改善箇所説明図

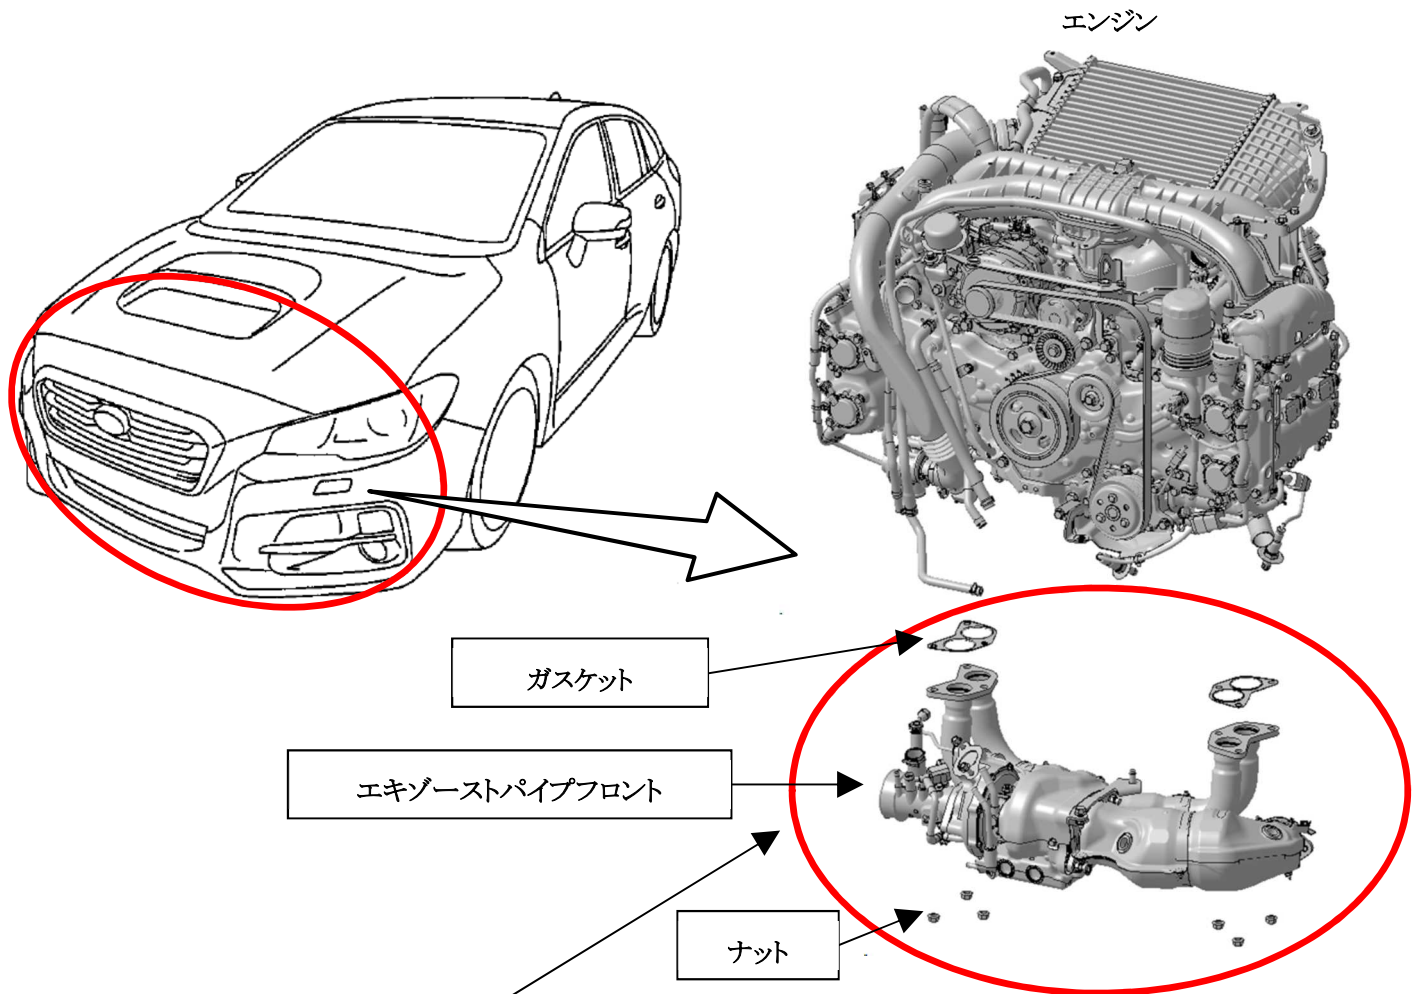
基準不適合発生箇所

排気管において、エキゾーストパイプフロント組付け作業のトルク指示が不適切なため、規定より低いトルクで締結されたものがある。そのため、走行振動等により緩みが生じ、最悪の場合、隙間ができ、排出ガスが漏れるおそれがある。

改善内容

全車両、エキゾーストパイプフロント取付けナットの締付状態を点検する。規定トルクを満足していないものは、エキゾーストパイプフロントとガスケットを新品に交換する。

識別

運転席ドアチェッカー取付けボルト頭に黄色ペイントを塗布する。
